Téma:	Projednání majetkoprávní situace pozemku KN 2082/15	Stupeň:	DSP
Místo:	Obecní úřad Tlumačov	Datum:	21.8.2017
Účastníci:	Majitelé pozemku KN 2082/15 – Marie a Karel Skopalovi Zástupci Pováží Moravy – K.Křivanová, K Drongová Zástupci Obce Tlumačov – P.Horka, R.Huráň, M.Veselský Zástupce Dopravoprojektu Brno – G. Zelíková		
Zapsal:	G. Zelíková	Datum:	25.9.2017

Jednání bylo svoláno z důvodu zjištění připomínek majitelů pozemku k zaslané verzi Smlouvy o smlouvě budoucí kupní.

Rozlivové území při uzavření severního stavidla při zvýšeném průtoku vody v potoku Mojeň

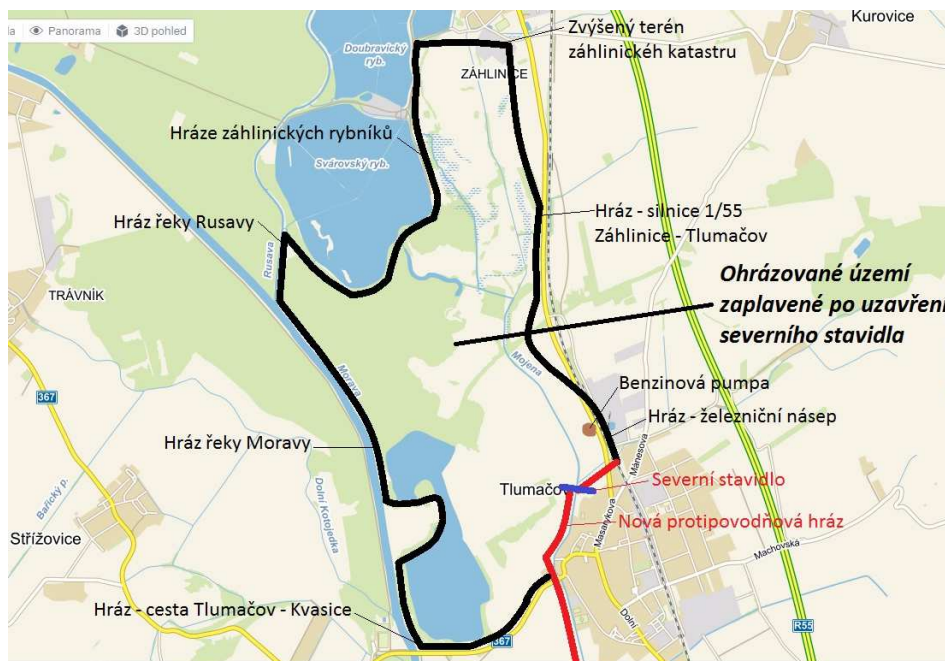
"K tomuto vyjádření Povodí Moravy majitelé sdělují, že nikdo z přítomných nevyvrátil jimi přednesené atributy charakteristické pro území určené k řízeným rozlivům povodní. Tedy faktické skutečnosti uznání území pro řízený rozliv povodní jsou prokazatelně splněny. A jak je zřejmé z citace právního rozboru, schází pouze administrativní dořešení této záležitosti, aby dotčené území bylo v Územním plánu zakotveno tak, jaká je jeho skutečná charakteristika. Pokud Povodí Moravy záležitost administrativně dořeší, odpadla by výrazná překážka dosud blokující převod pozemku."

V první fázi jednání pan Skopal chtěl odsouhlasit, jestli se vody severně od silnice Tlumačov – Kvasice, vzdouvají, zadržují a akumulují na dobu určitou. Proti tomuto tvrzení neměli zástupci PMO žádné námitky, protože k tomu opravdu dochází. Je ovšem důležité zmínit, že k tomu dochází již za současného stavu a realizací PPO nedojde ke zhoršení odtokových poměrů, což dokazuje studie „studie ovlivnění odtokových poměrů“, která posuzuje vliv na území při povodni od řeky Moravy zpracovaná firmou Dopravoprojekt Brno, 03/2017. Z dané studie vyplývá, že na parcele 2082/16, bude rozdíl hladin před a po realizaci PPO pouze 0,02 m, což zástupci PM považují za zanedbatelné, vzhledem k velikosti řešeného území.

Z výše uvedeného právního rozboru, vyplývá, že území určená k řízeným rozlivům a akumulaci povrchových vod v kontextu ustanovení §68 vodního zákona se vnímá především v souvislosti se stavbou suchých nádrží (poldrů).

Je třeba upozornit, že silnici Tlumačov – Kvasice ani silnici 1/55 Záhlinice – Tlumačov nelze považovat za hráz suché nádrže.

Rozlivové území při zavření severního stavidla při zvýšeném průtoku vody v potoku Mojena

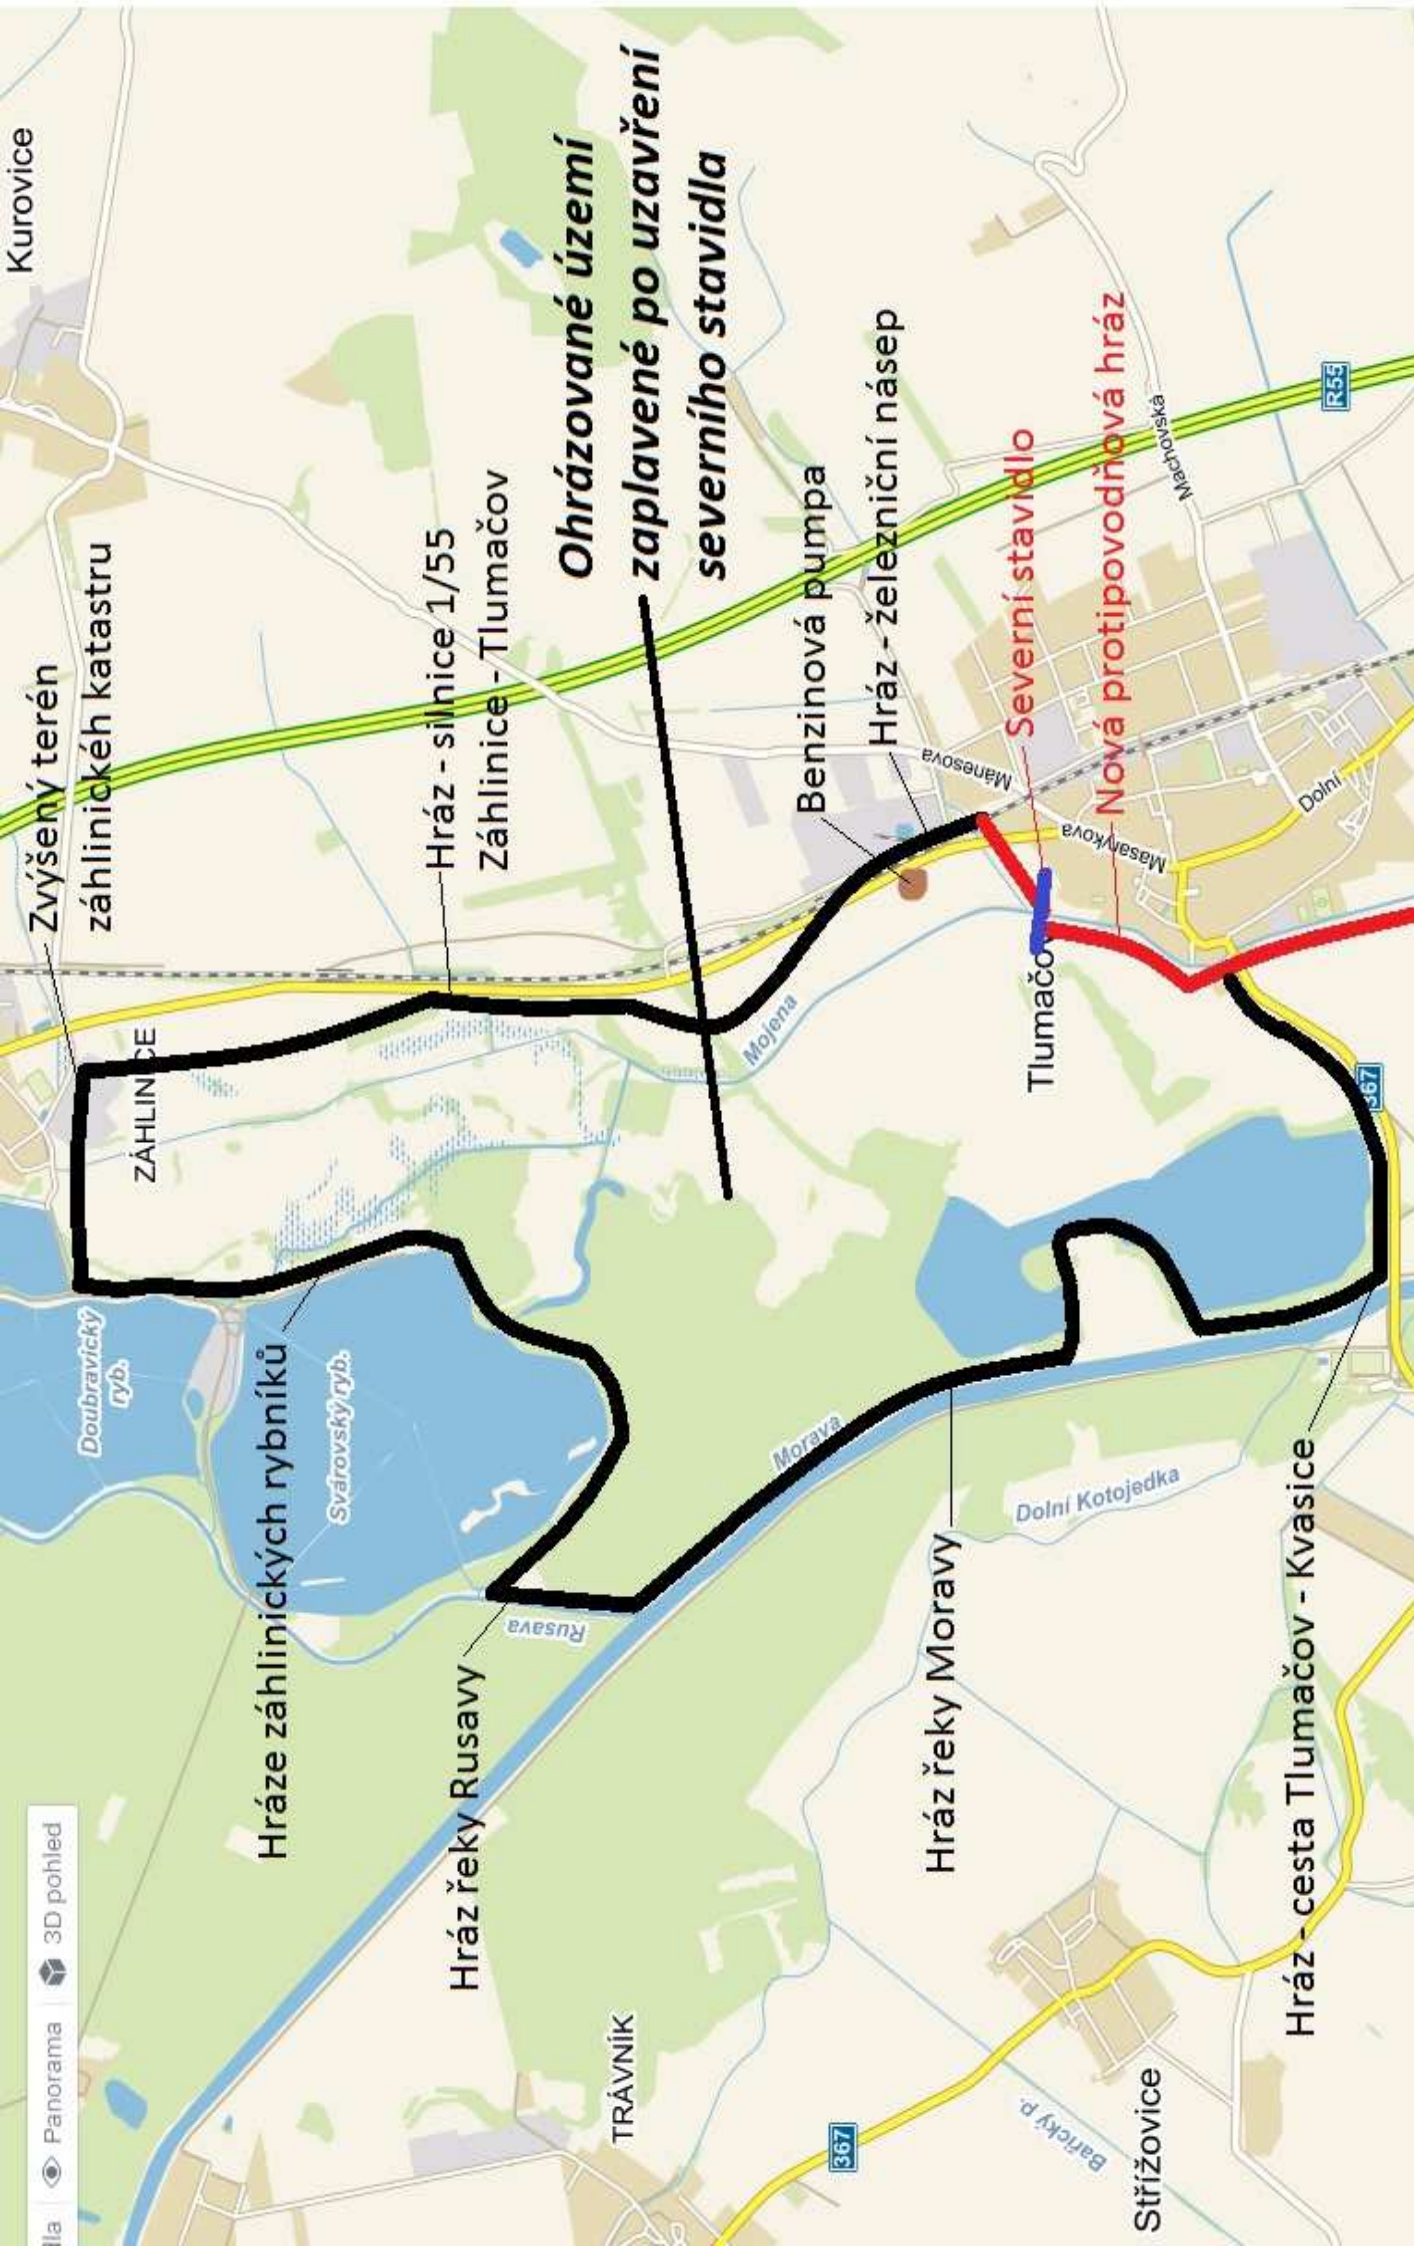
Dále si zdvořile dovolujeme upozornit, že pokud v případě povodňového rizika a v době zvýšeného průtoku v potoce Mojena (tj. $8\text{ m}^3/\text{sec}$ a více) bude uzavřeno severní stavidlo v protipovodňové ochraně, která je veřejnou stavbou, bude se voda v době zvýšeného průtoku v potoce Mojena vzdouvat, akumulovat veřejně prospěšnou stavbou na ochranu před povodní. Toto je charakteristika vyplývající ze zákona č. 254/2001 Sb., § 68 – území určená k řízeným rozlivům povodní.

Jsme přesvědčeni, že varianta tlumačovské protipovodňové ochrany, schválena pravomocným rozhodnutím o umístění stavby, ve skutečnosti změní území označené v grafické příloze z „území určené pro aktivní zónu záplavového území“ na „území určené k řízeným rozlivům povodní“. Pokud by tomu tak bylo, byl by porušen územní plán.

Připomínáme dále, že delší zaplavení zemědělsky obhospodařovaných pozemků vodou zničí úrodu na těchto pozemcích a zničí, případně poškodí, ovocnou a užitkovou vegetaci. V této věci bylo získáno dostatek zkušeností z let 2006 a 2010. Např. v roce 2010 byla voda na území označeném v grafické části této informace více jak 30 dnů – z toho se 25 dnů přečerpávala do potoka Mojeny a za toto přečerpávání zaplatil stát 2 300 tis. Kč. A to voda dosahovala na území výše 0,5 m. Dle našeho názoru výstavba současné varianty tlumačovské protipovodňové ochrany tyto škody ještě zvýší, neboť na graficky znázorněném území může povodňový rozliv dosahovat výše 1 m a teprve potom se rozliv začne přelévat přes silnici Tlumačov – Kvasice na jižní stranu od této silnice.
